LUFTDYKTIGHETSPÅBUD  
(LDP)

BEECH  
SAMMENDRAG  
1946 - 1970

Motordrevne luft-  
fartøy  
Beech-1

Looking Down And Aft At Aileron Balance Cable (TYPICAL)

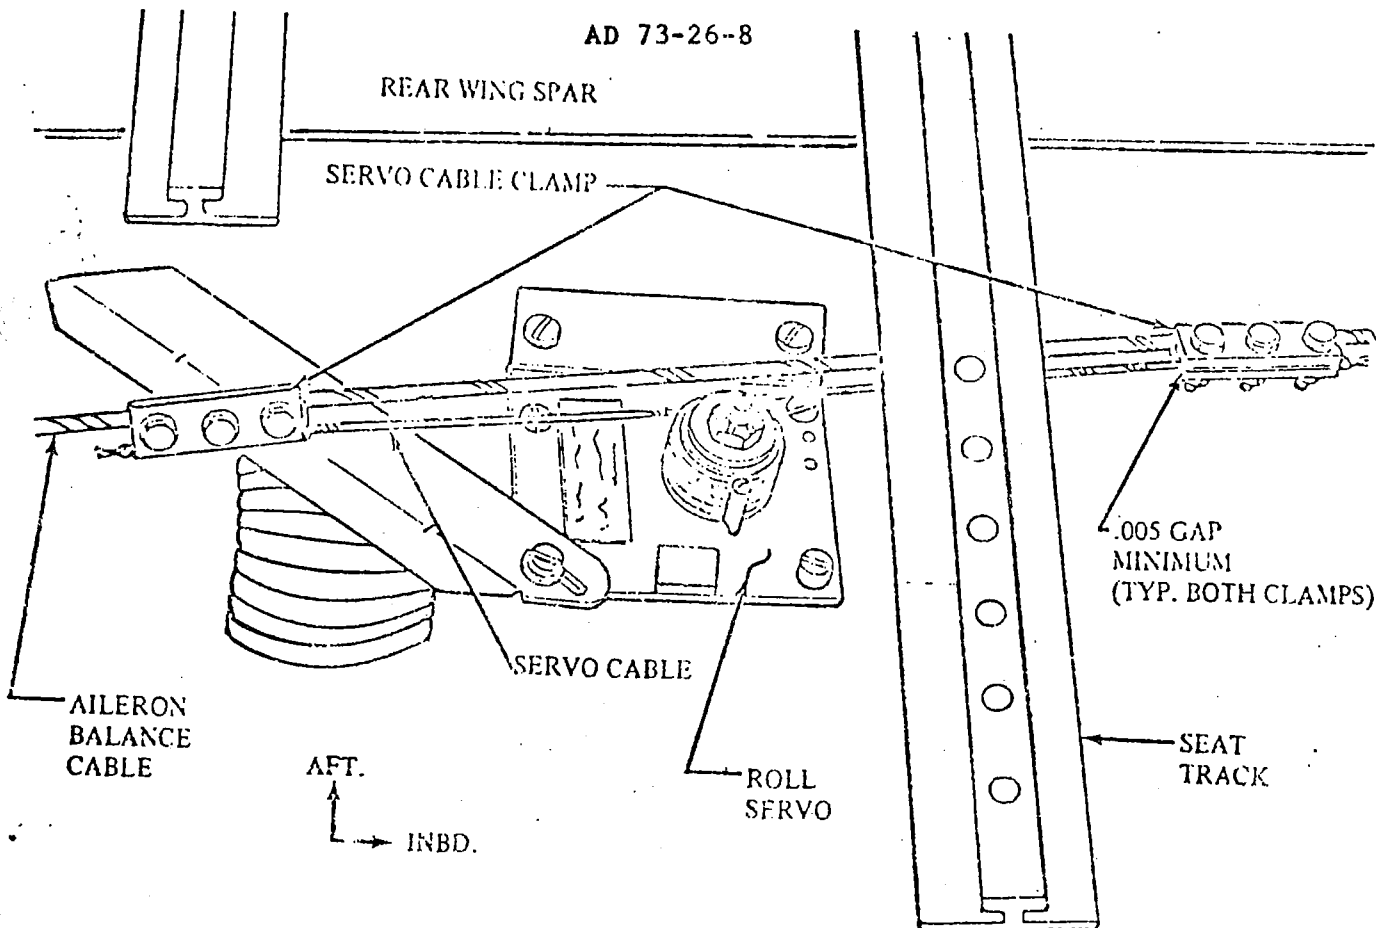
forts. 2. Wireklemmenes bolter skal trekkes til med et moment på 55±5 in. lbs. og gapet mellom klemmene skal minst være .005".

Merk! Fig. 1 viser en typisk installasjon av wireklemmer.
